Dotyczy: Przebudowy budynku świetlicy wiejskiej w Warszkówku wraz z termomodernizacją budynku.

Dnia 22.10.2019r. odbyła się wizja lokalna na budynku. Ze strony projektanta obecne były trzy osoby: Bogdan Sierant, Wioletta Januszewska, Bartłomiej Januszewski. Spotkanie dotyczyło rozbieżności w budowie ścian zewnętrznych, które zostały odkryte na etapie wykuwania otworów pod projektowaną stolarkę okienną i drzwiową oraz określenia zera budynku.

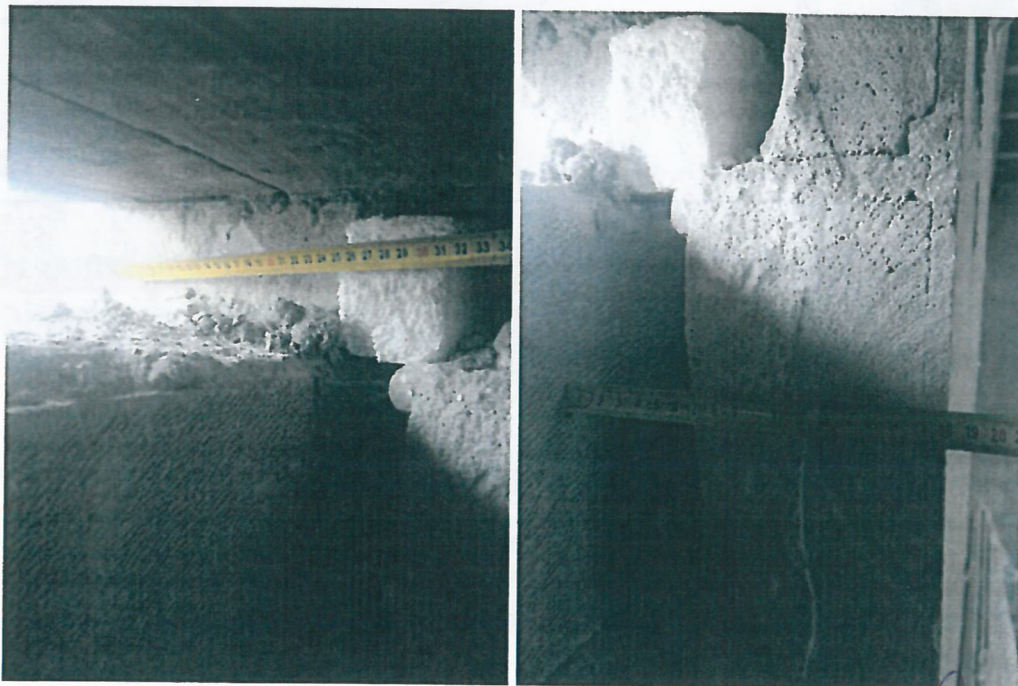
Założony w projekcie wieniec zakładał, że ściana jest jednowarstwowa. Podczas prowadzonych robót budowlanych odkryto jednak, że ściana jest trójwarstwowa, składa się od strony zewnętrznej z warstwy nośnej – gazobeton gr. ~24cm, pustki powietrznej, a od strony wewnętrznej warstwa z gazobetonu gr. ~12cm. (zdjęcia poniżej z wizji lokalnej z dnia 22.10.2019r.).

Istniejący wieniec z 1 warstwy czerwonej cegły pełnej

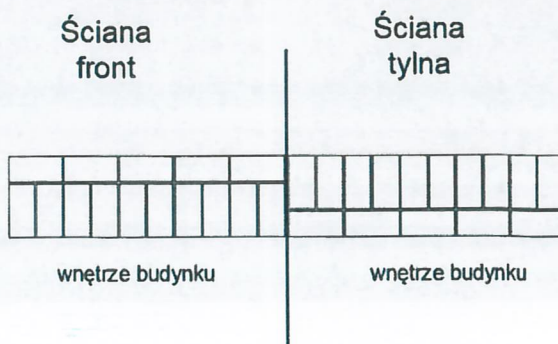
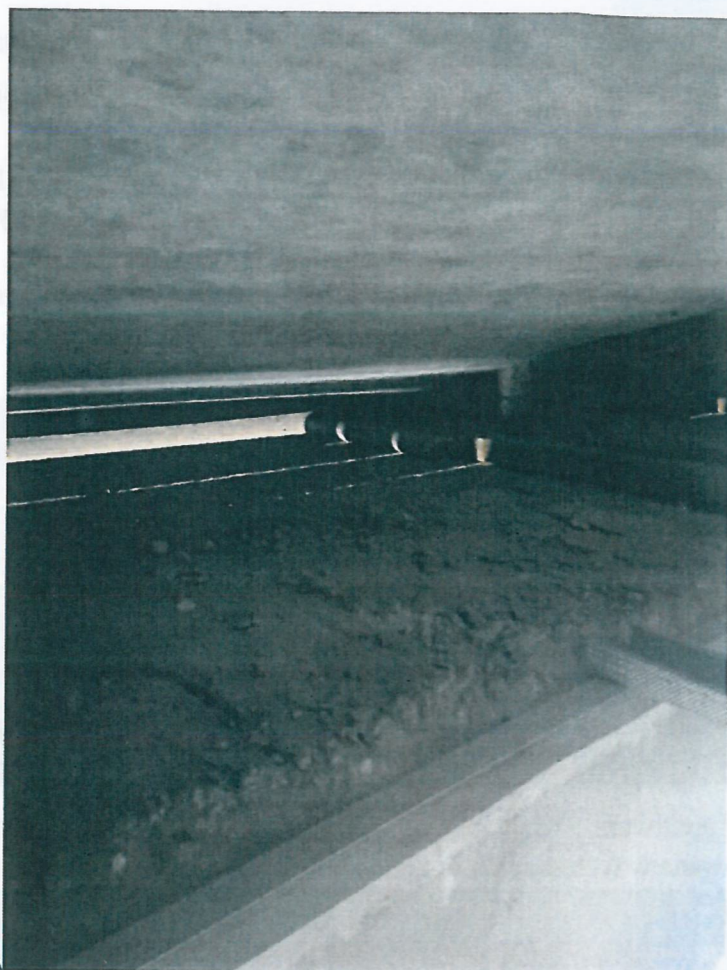
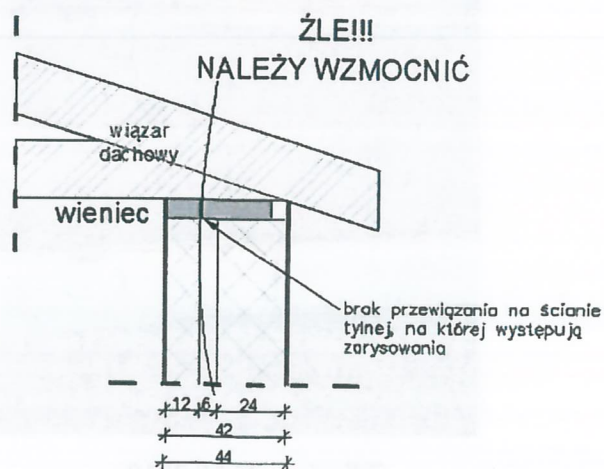
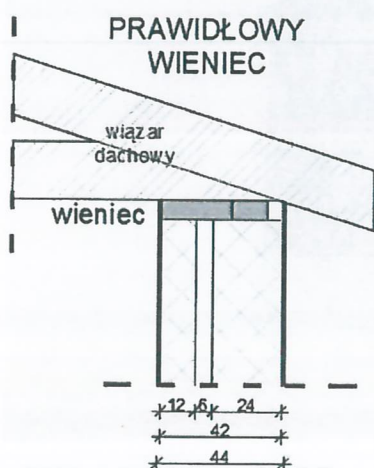
Typowa konstrukcja trójwarstwowa zakłada warstwę nośną od strony wewnętrznej, a osłonową od strony zewnętrznej. Konstrukcja ścian świetlicy w Warszkówku jest nietypowa, ponieważ warstwa „osłonowa”, jest od wewnątrz, zatem na etapie projektu nic nie wskazywało na taką budowę. Ponadto ściana była obustronnie otynkowana obrzutką cementową, co dodatkowo utrudniło jej prawidłową identyfikację. Ściana na tylnej elewacji wykazywała spękania, które projektant omyłkowo zakwalifikował, jako brak wieńca obwodowego. Natomiast podczas ostatniej wizji lokalnej ustalono, że ściana zwieńczona jest wieńcem obwodowym w postaci 1 warstwy czerwonej cegły pełnej bezpośrednio pod oparciem więźarów dachowych oraz w połowie wysokości ściany na wysokości ~1,50m. (zdjęcie poniżej).

Spękania występują jedynie na ścianie tylnej budynku. Przyczyną tego są:

1. Nieprawidłowe przewiązanie wieńca ceglanego ze ścianą trójwarstwową
2. Zbyt bliska lokalizacja skarpy przy tylnej ścianie budynku
3. Przeprowadzone prace polbrukowe w pobliżu tylnej ściany (praca zagęszczarki)
4. Przeprowadzone prace rozbiórkowe posadzki wewnątrz budynku (mechaniczna rozbiórka)
5. Przeprowadzone prace dotyczące ocieplenia ściany fundamentowej (ściana podczas prowadzonych robót została odkryta w całości)

SPOSÓB WZMOCNIENIA

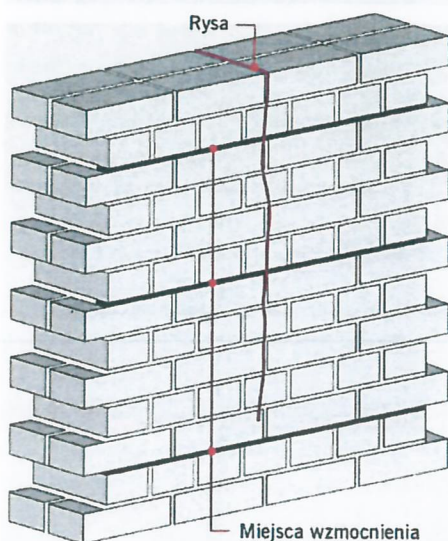
2. Klamrowanie rys – wszystkie rysy, które powstały na obiekcie należy zabezpieczyć poprzez założenie klamer lub prętów zbrojeniowych, aby zabezpieczyć mur przed poszerzaniem rys zgodnie z zasadami wiedzy technicznej i sztuką budowlaną.

A. Możliwość naprawy poprzez założenie klamer z płaskowników spiętych śrubami

B. Możliwość naprawy poprzez wtopienie prętów

W obydwu sposobach istotne jest, aby wzmocnienie wykonywać prostopadle do rys. Gdy odległość rysy od ościeża lub narożnika budynku jest mniejsza niż 50cm to pręt należy zagiąć i zakotwić w narożniku/ościeżu min. 10cm.
